Dotazy k položkovému rozpočtu

Mírová 120, 471 24 Mimoň – Mimoň III

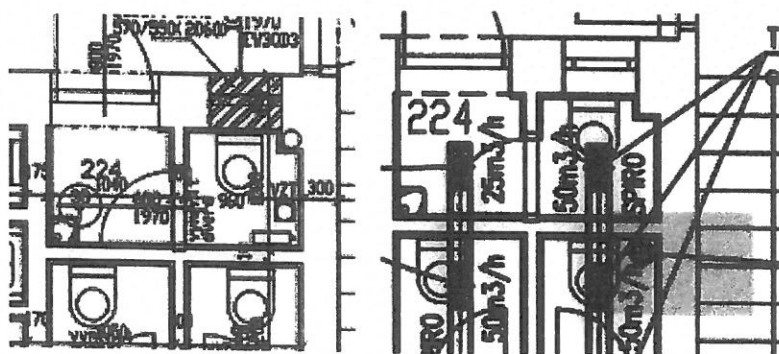
-V DSP VZT, v.č.D2 je v místnosti 204 umístěno stoupací potrubí v koutu, na rozdíl od v.č. D.1.1.b.12-12 . Která poloha platí? Bude potrubí přiznáno, tedy bez opláštění přízdívkou či SDK?

-V DSP, část VZT, výkres č. D2 je v místnosti 224 umístěno stoupací potrubí v jiné místnost než ve stavební části (výkres č. D.1.1.b.12-12). Která poloha platí? Bude potrubí přiznáno, tedy bez opláštění přízdívkou či SDK?

12 - VZT - 204 - dle dok VZT

m.č.224 -poloha na rozpočet nemá vliv-upřesní se na místě - bude opláštěné
